携帯電話用周波数の再割当てに係る
円滑な移行に関するタスクフォース

800MHz帯/900MHz帯装置を 用いた実測評価案

株式会社NTTドコモ
KDDI株式会社
ソフトバンク株式会社
楽天モバイル株式会社
2022年8月2日

実測評価シナリオ案⑤ (B-4)

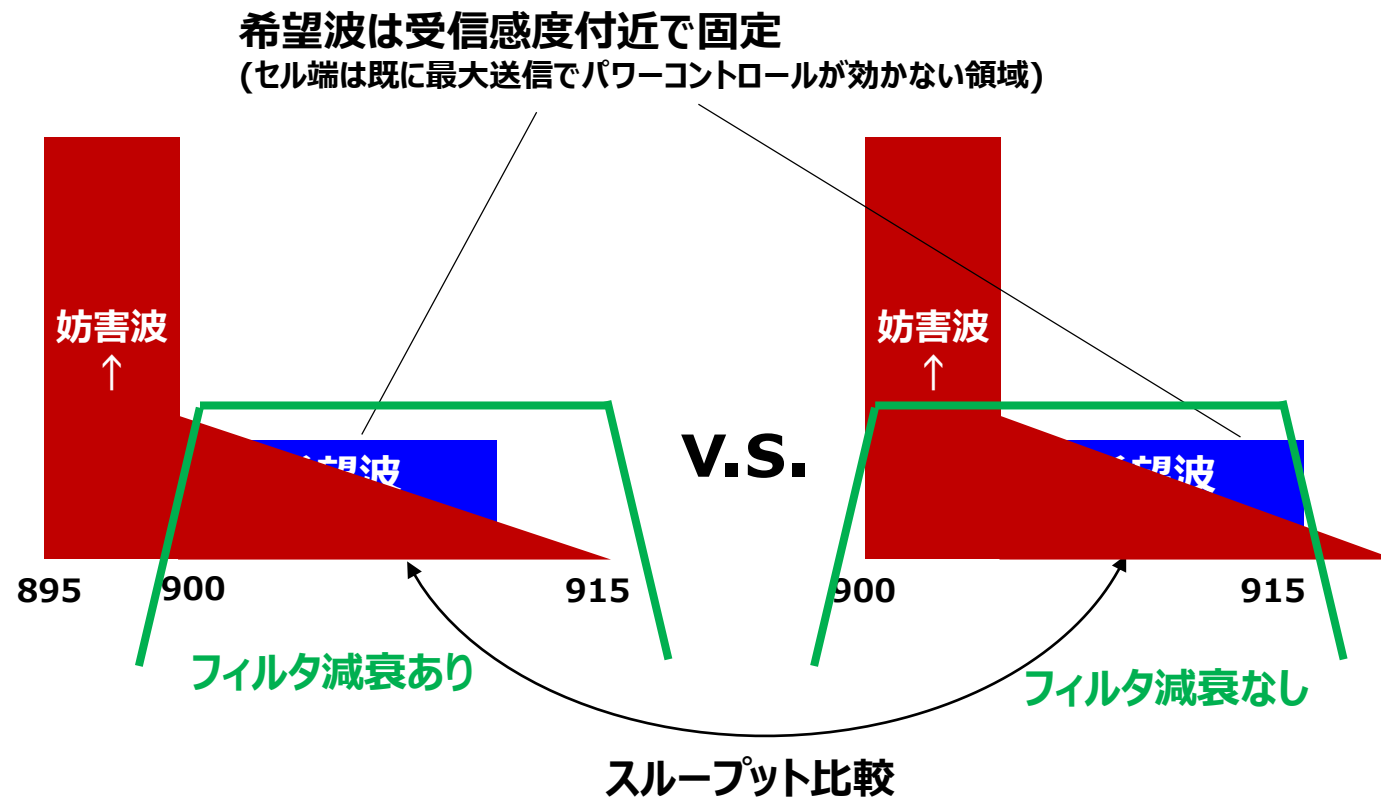
- セル端は既に最大電力で送信しているため、さらなるパワーコントロールが効かない領域であることを勘案して、希望波の受信レベルを受信感度付近で固定、妨害波のレベルを上げていき、スループット影響を比較。

お客様影響の評価内容と評価結果イメージ

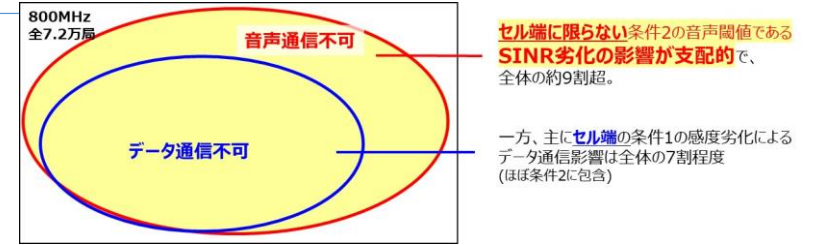
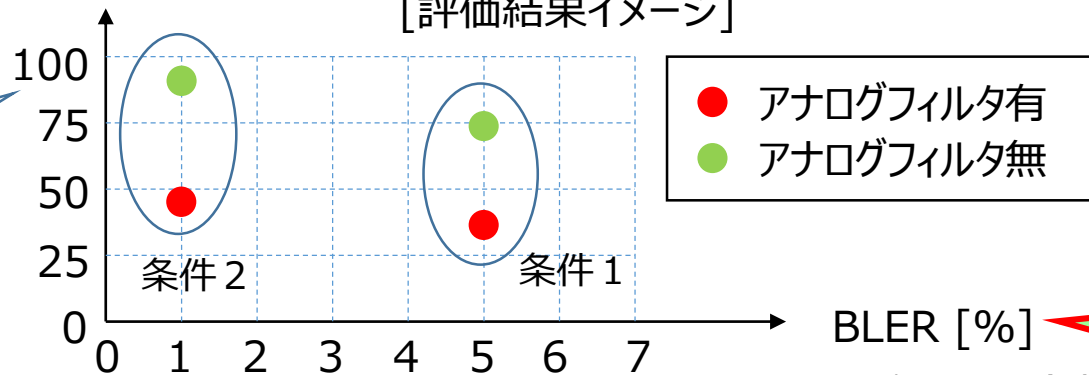
楽天モバイルからの要望	既存事業者の回答
1	・条件2の評価値BLER=1%をお客様影響の評価指標とするのは現時点では合意できない、音声通話の影響とは、通話ができない、通話が切れる、あるいは通話品質(MOS)が劣化するなど、どの事象を影響と考えるか合意が必要であり、各社には納得できる定量的な説明と1%の評価指標の再検討をお願いしたい	<ul style="list-style-type: none"> ✓ 条件2の評価指標について再検討し、条件1と同様に、お客様影響の評価指標として、発着信等への影響を勘案した複数パターン(BLER=1%、10%)での評価を実施します。(3社回答)
2	・案⑤について希望波を-95.5dBmの条件でも同様に実測を希望いたします	<ul style="list-style-type: none"> ✓ 前ページに記載の基本項目の測定に4週間(ドコモ)、6週間(KDDI/ソフトバンク)かかる想定です。(3社回答) ✓ 「項目2: 案⑤の-95.5dBmの条件実施」および「項目3: 条件1での20%、条件2での10%の実施」は、左記2項目の追加により評価期間として追加で2週間(想定)が必要となります。(3社回答)
3	<ul style="list-style-type: none"> ・条件1は5%だけでなく、10%、20%、50%の受信電力測定を希望いたします ・条件2は1%だけでなく、5%、10%、20%となるSINR測定を希望いたします 	<ul style="list-style-type: none"> ✓ 「項目2: 案⑤の-95.5dBm」は既存事業者の品質劣化を前提としているため許容できるものではありません。(ソフトバンク)
4	条件2で800/900MHz帯に影響が出る場合、他周波数帯のカバーエリアであればSINRのよい他周波数帯で通信の維持が可能と考えますがいかがでしょうか。	<ul style="list-style-type: none"> ✓ 「他の帯域を使わざるを得ない状況」は、すなわち、既存事業者の800MHz/900MHzのシステムが、他社から混信等の妨害を受けている状況となる。 ✓ これは、電波法第56条における「他の無線局の運用を阻害するような混信等を与えないように運用しなければならない」との規定に抵触するおそれがあるのではないか。 ✓ なお、他の帯域が使えるかどうかも含めて評価を行うことについては、場所、時間帯によって使用状況は様々であり、3社においても状況は異なるため、他の帯域の活用も含めて総合的にユーザへの影響を評価することは現実的に困難である。(3社回答)
